NR.
545
2021

Begrenset plan og designkonkurranse

«TILBYGG OG OMBYGGING AV BODØ DOMKIRKE»

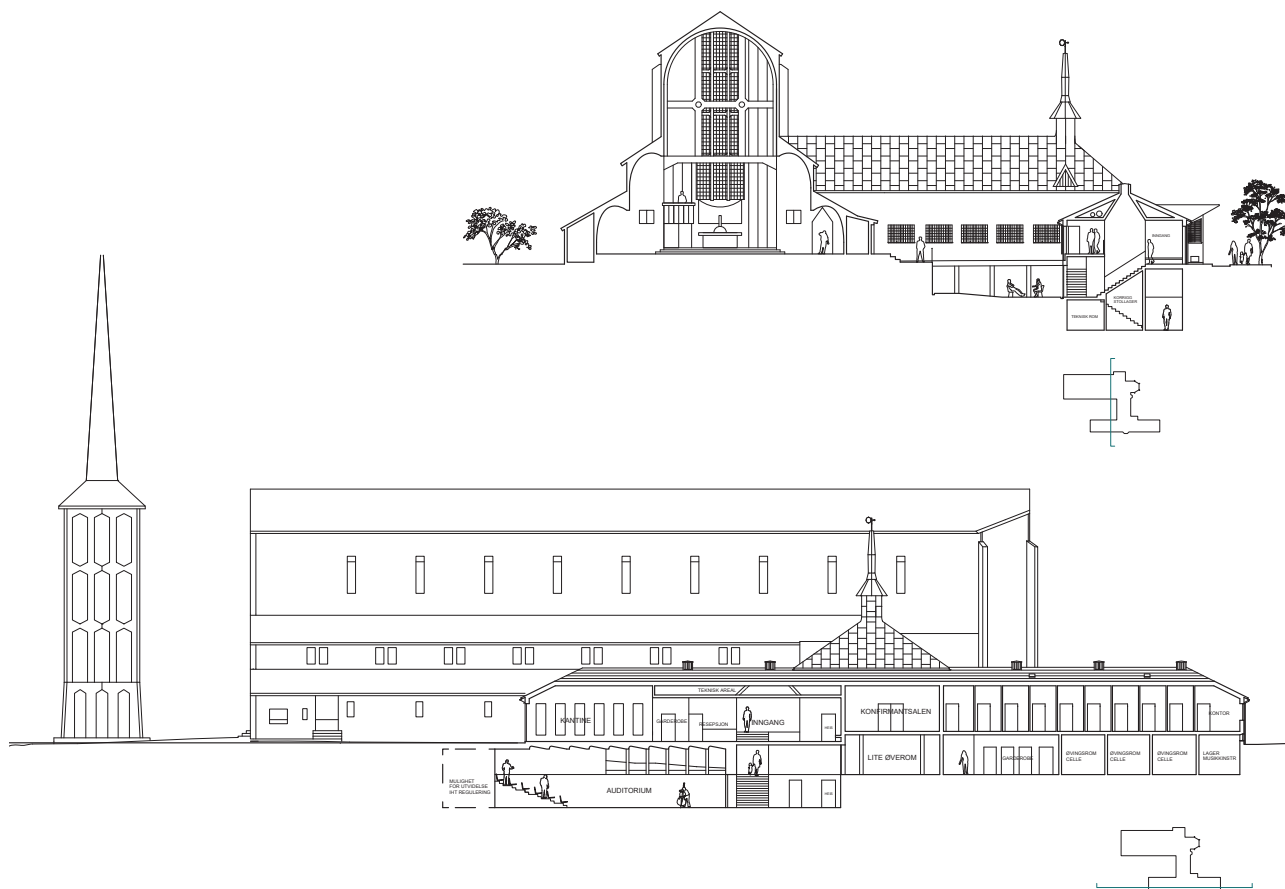
En liten hake ved forslaget er at man som bevegelsehemmet må bruke heis for å komme opp til hovednivået - en høydeforskjell på under 1 meter. En såpass liten høydeforskjell hadde vært langt gunstigere å håndtere med rampe. Når det er sagt, er det likevel løsningsforslagets prioritering av åpenhet og enkel orientering forståelig med tanke på de fastsatte arealene man har til rådighet.

Fasadens åpne preg uttrykker på en god måte den offentlige kafé/ kantine-funksjonen som befinner seg her, i direkte tilknytning til hovedinngangssonen. I tillegg til serveringsområdet og kjøkken er det HC-toalett og en liten garderobe. I forslaget legges det opp til egen inngang/ rømningsvei til kafé fra utsiden mot vest. Planløsningen gir dermed den positive bieffekten at kaféen enkelt kan leies ut til eksterne brukere som en selvstendig enhet. Dette kan skape økt bruk og ikke minst tiltrente leieinntekter. Dette veier opp for at serveringsarealet er i knappeste laget.

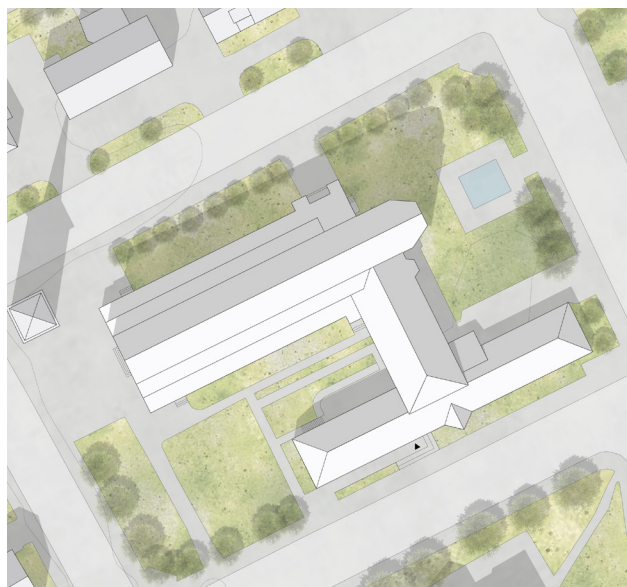
Det nye auditoriet er som i øvrige konkurranseforslag plassert under kaféen, med innslipp av lys fra utvendig amfi. Auditoriet er enkelt i formen og vil være takknemlig å ta i bruk til alle ønskede funksjoner. Det er i konkurranseutkastet vist et fullgodt auditorium som er ca. 26 m² mindre enn den lovlig maksimale utnyttelsen i foreliggende plan. Dette gir muligens rom for reduserte kostnader. I den sammenheng må nevnes at et vesentlig usikkerhetsmoment i *Samklang* er rømning fra auditoriet. På planløsningen er det riktig nok vist en rømningsdør, men den er på ingen måte ferdig løst. Juryen mener likevel at dette er realiserbart innvendig, og dermed uten å måtte grave dypere i terrenget enn vist i forslaget. Dette blir en viktig del av videre prosjektering. Løsningen er

drøftet med brannteknisk konsulent og vurderes som realiserbar med mindre justeringer.

Lagerfunksjoner for stoler og kor-rigg ligger i tett tilknytning til både auditoriet og til heis. Dette gir funksjonell transport av objekter fra lageret til øvingsrom og menighetssal i etasjene over. Størrelse på heisen må kvalitetssikres i den videre prosessen.

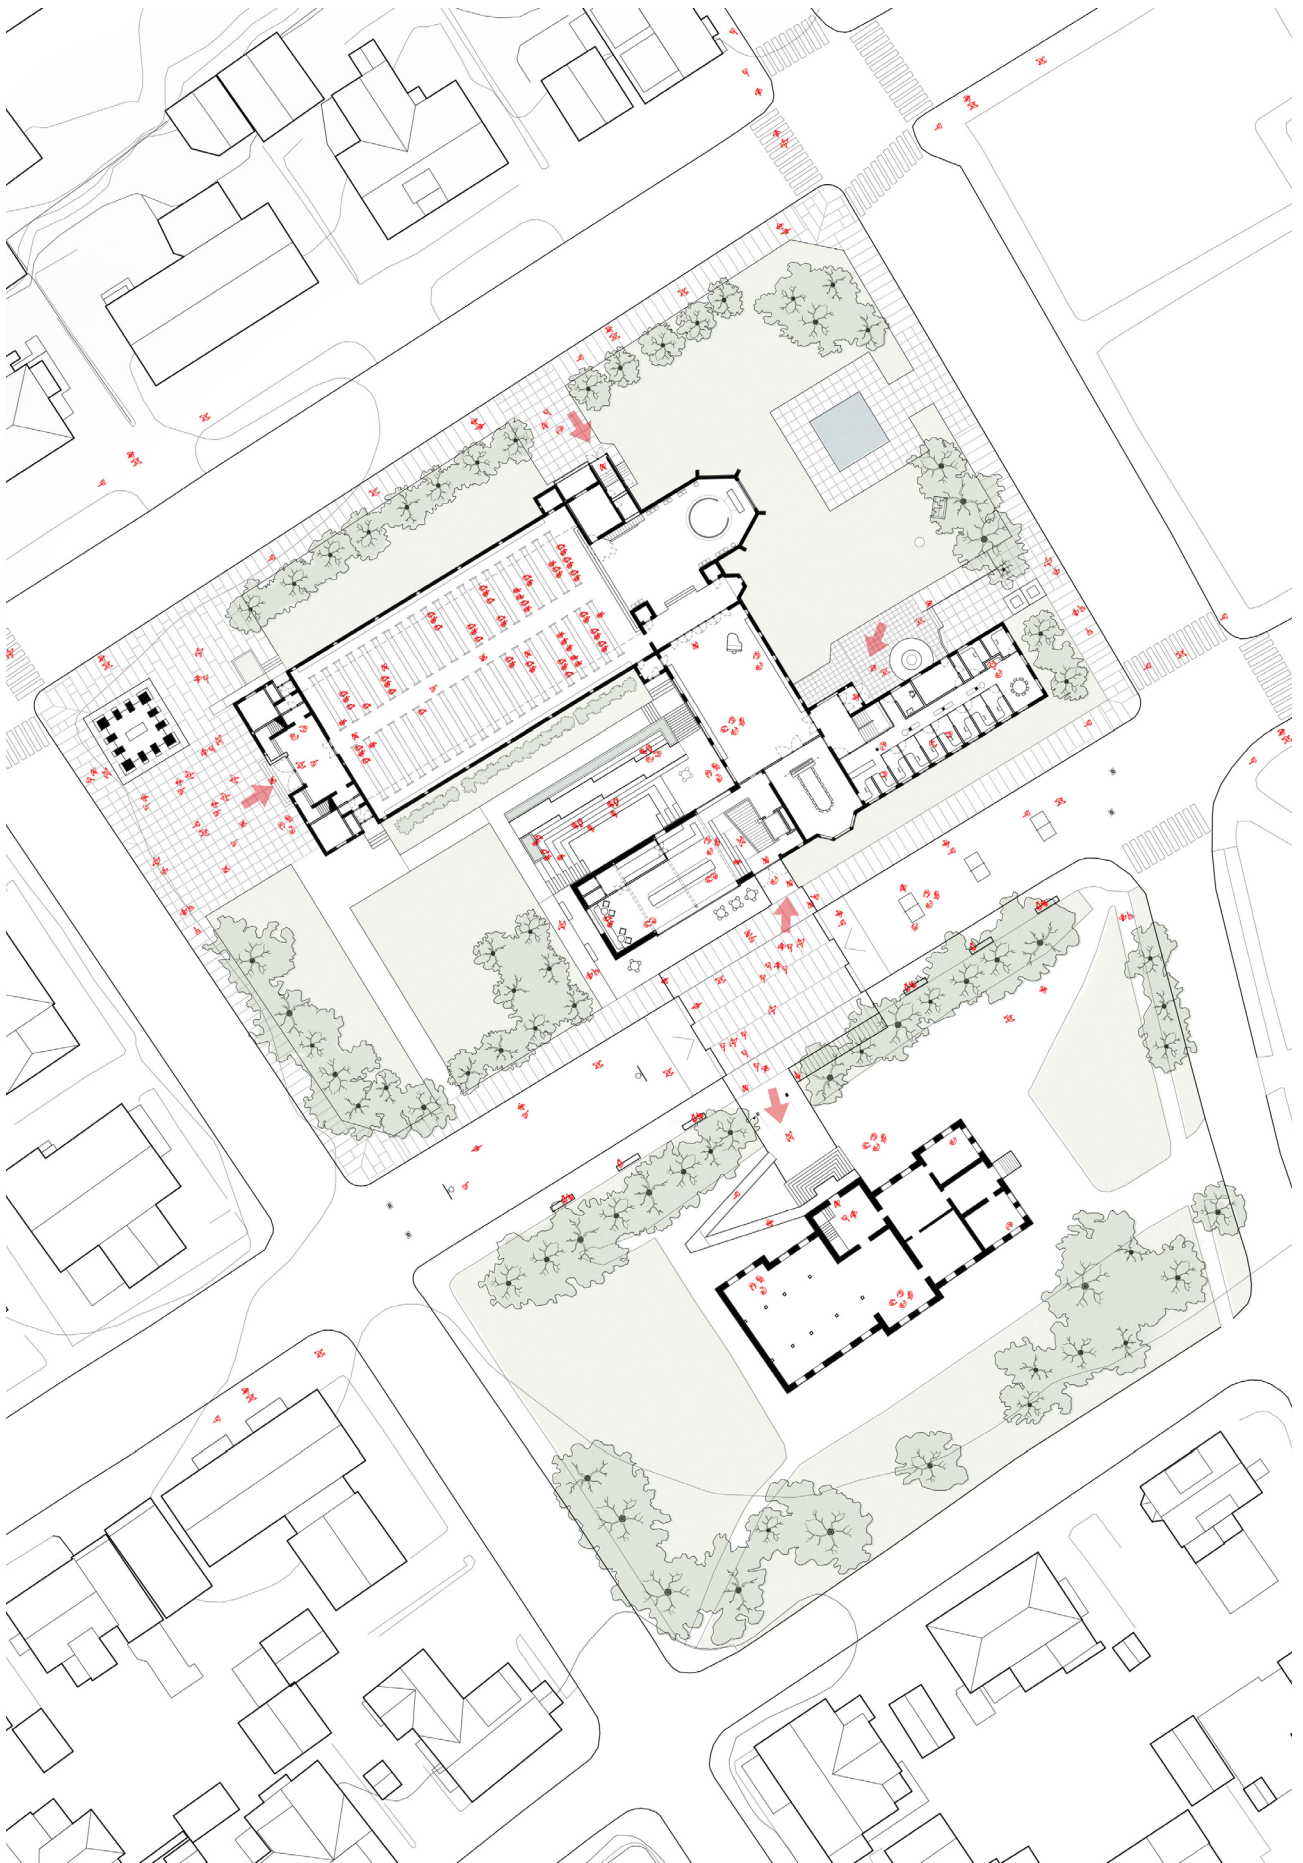
Øvingsrommene er utformet på en troverdig måte ift. lydsmitte. Den langsgående korridoren som er lagt mellom foajé og øvingslokalet i krypten vil kreve flytting av eksisterende teknisk rom og føre til ny døråpning til krypten som er fredet. Dette anser Juryen som unødige grep som både er fordyrende og vil kreve ekstra dispensasjon hos vernemyndighetene.

En del av toalettene er organisert i små satellitter tilknyttet øvingsrommene. Dette vurderes som fordyrende og uhensiktsmessig bruk av arealer.

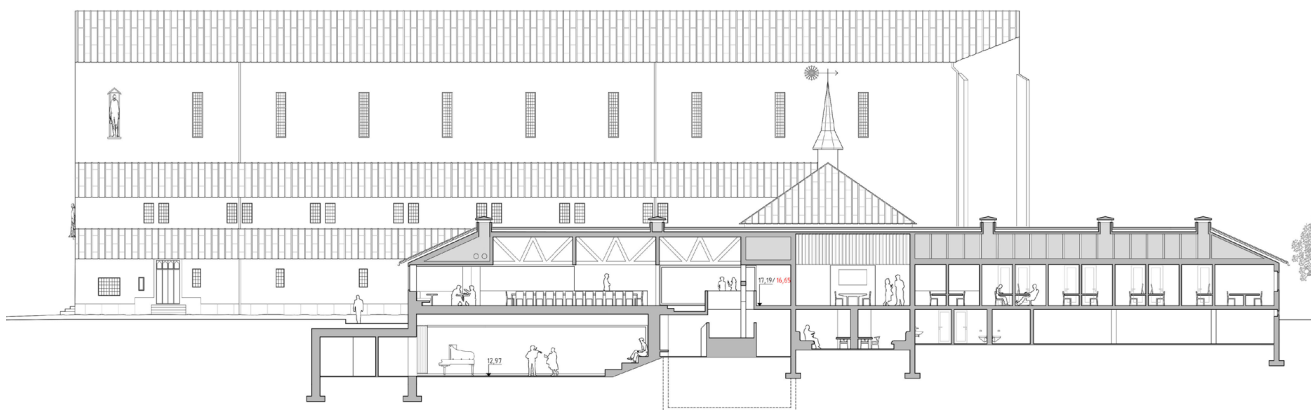
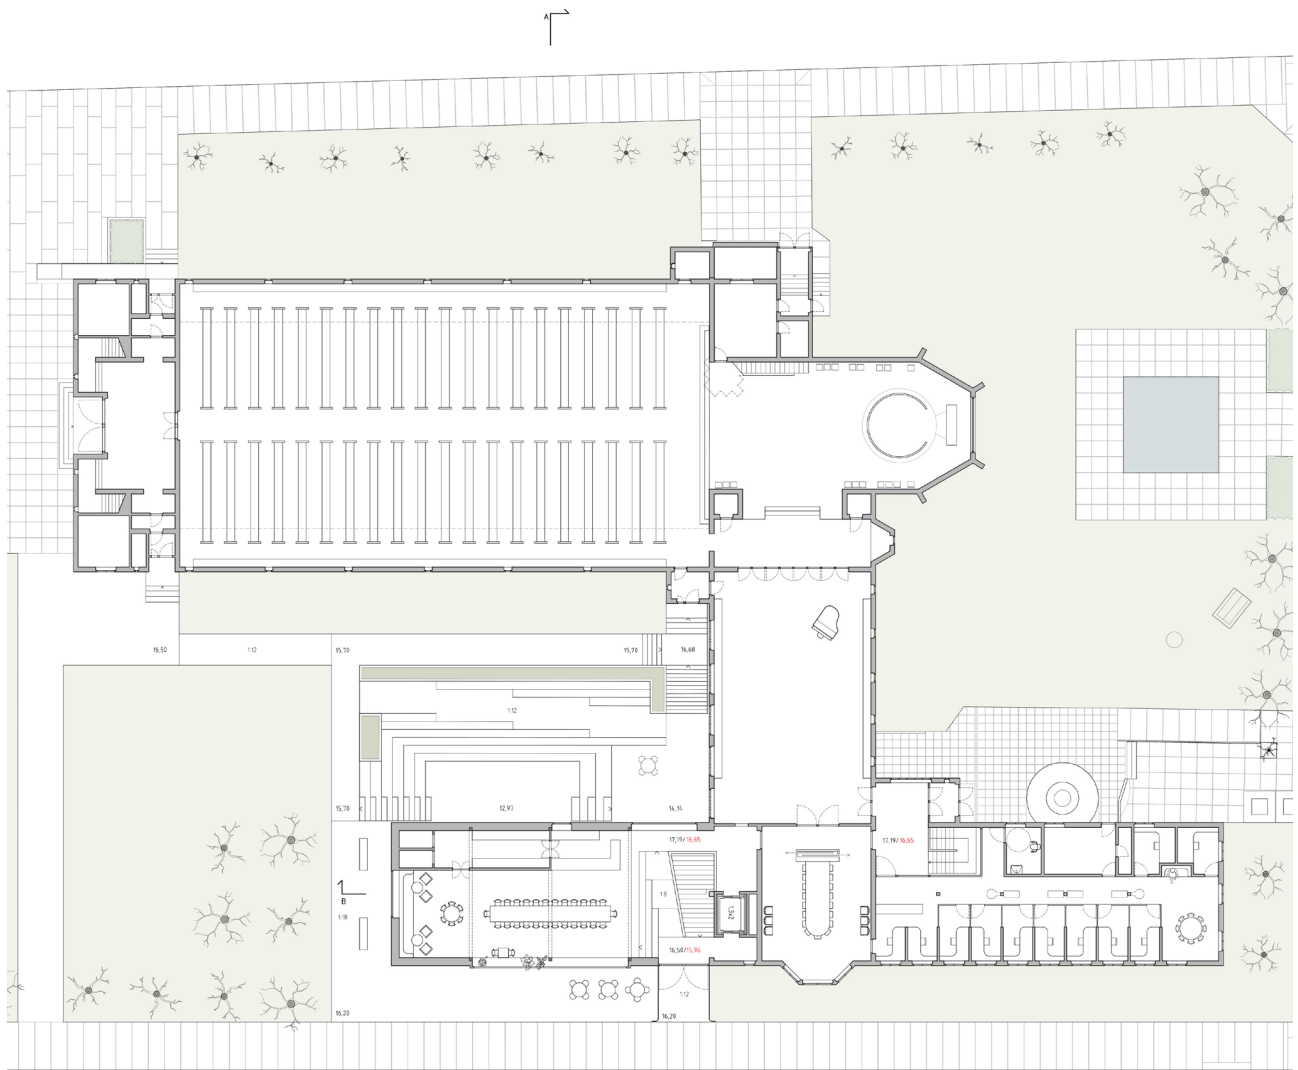
Det mest påfallende og interessante grepet i *Hjerterom* er at nedre nivå av det utvendige amfiet legges på samme nivå som innvendig gulv i innvendig auditorium. At hele vegg mellom ute og inne utformes i glass som kan åpnes helt opp er besnærende. Juryen har hatt mange diskusjoner rundt løsningen som fører til mange gode bruksmuligheter på tvers av klimasoner. Det løser rømningsproblematikken på enkelt vis og det gir en økt romopplevelse og selve kirkebygget vil være til stede i utsikten fra auditoriet. Glassveggen gir også akustiske muligheter ift. grad av etterklangstid med og uten gardin- eller helt åpent ut. Det må nevnes at uteområdet er svært godt løst i avtrappinger og ramper som skaper en elegant og veltilpasset urban plass mellom det nye tilbygget og kirken. Juryen har samtidig diskutert denne løsningen kan være utfordrende når det gjelder økonomi og klimamessige forhold.

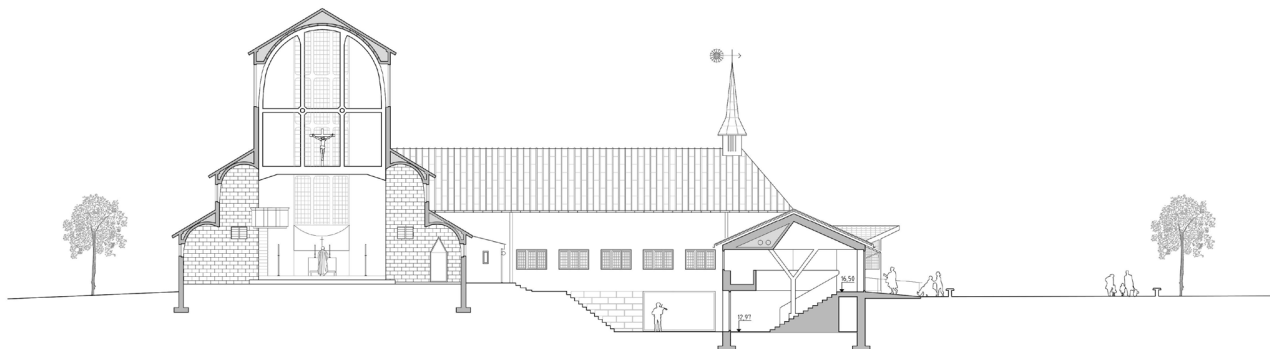
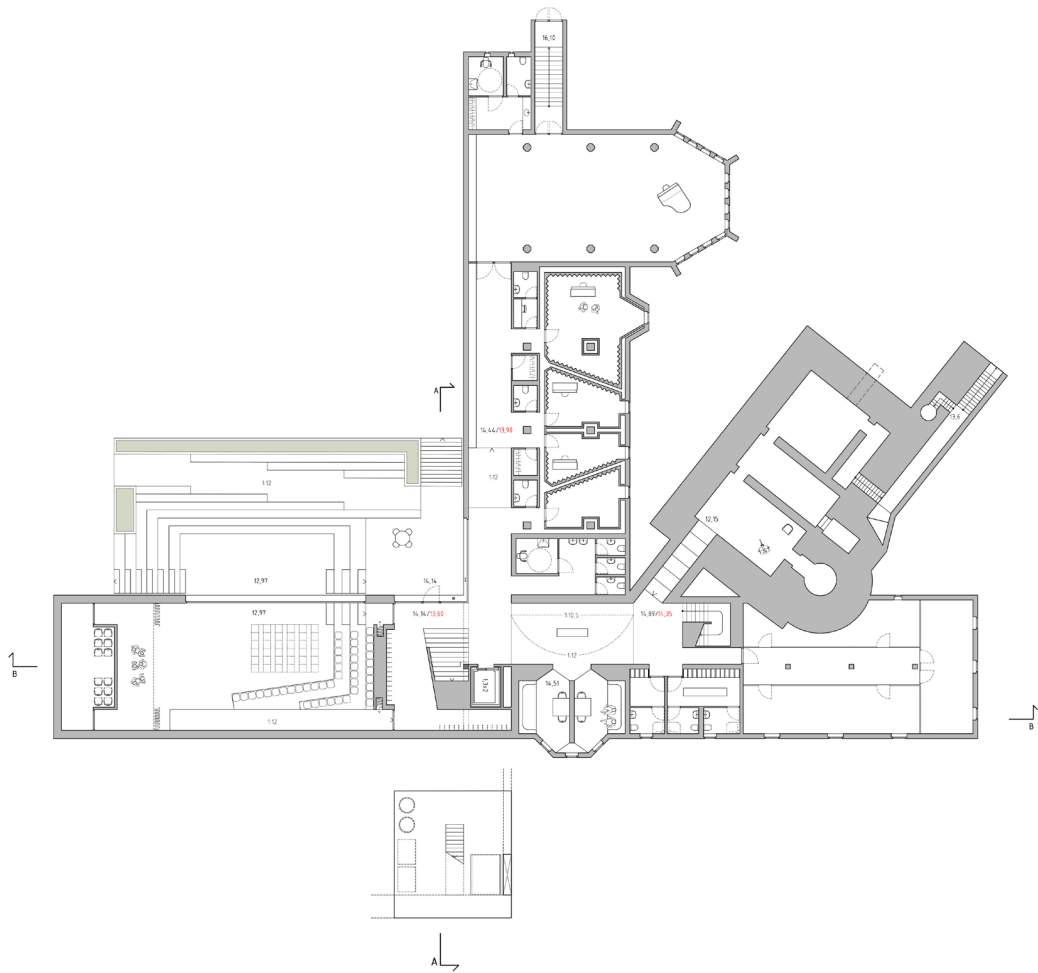
Om det er hensiktsmessig med en fast tribune i auditoriet kan diskuteres, men det er flere ankepunkter knyttet til den interessante løsningen. Først og fremst legger forslaget nedre del av auditoriet ca. 60 cm lavere enn det den nylig vedtatte reguleringsplanen tillater som er premissgivende i konkurransen. Dette vil kreve en dispensasjon som ikke uten videre vil bli godkjent. Forslagsstiller skriver selv at løsningen kan tilpasses gjeldende regulering. Når dette ikke er vist, er det vanskelig for juryen å forstå hvordan det arkitektoniske hovedgrepet kan ivaretas. Det reiser seg også helt klart en rekke spørsmål om hvorvidt forslaget lar seg løse på en teknisk god måte med skyvbare vegger og trinnfri overgang mellom ute og inne med tanke på Bodøs klima.

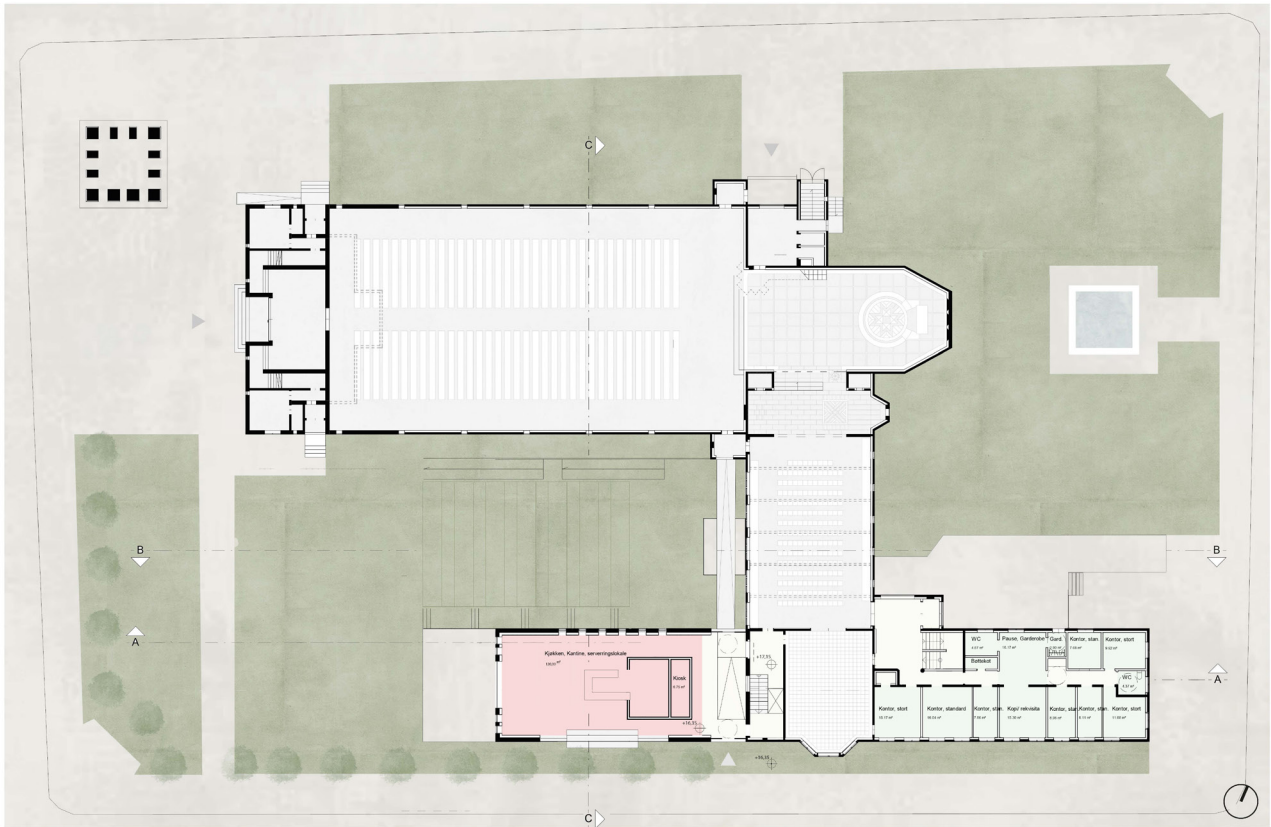
I *Den lille portalen* foreslås det å grave ut amfiet i hele mellomrommet mellom kirkebygg og det nye tilbygget. Den dypeste delen av det gresskleddet amfiet (scenen) graves ut mot fasaden til menighetssalen. Dette bryter med reguleringsplanen. I teksten står det at løsningsforlaget forholder seg til reguleringsplanen.

Forslagsstiller ønsker at portalfunksjonen gjennom det nye mellombygget fortsetter gjennom tilbygget, over uteplassen, og inn i selve kirkebygget. På denne måten skaper man ikke bare visuell forbindelse, men også en fysisk tilknytning mellom de ulike byggene, uten å måtte gå gjennom menighetssalen. Intensjonen med dette er god. Løsningen er dessverre dårlig. Med utgravd amfi vil gangbanen fremstå som en utvendig bro langs fasaden langs menighetssalens vestvegg og dermed endre det fredete fasadeuttrykket i stor grad. Dette vil ikke godkjennes av vernemyndighetene. I tillegg vil broens kobling til kirkerommets sideinngang degradere døråpningen som viktig rømningsvei. Dette kommenteres ikke og påfører kirkerommet en unødvendig utfordring som ikke er løst. Den utvendige forbindelsen/broen langs fasaden bryter med reguleringsplanen.
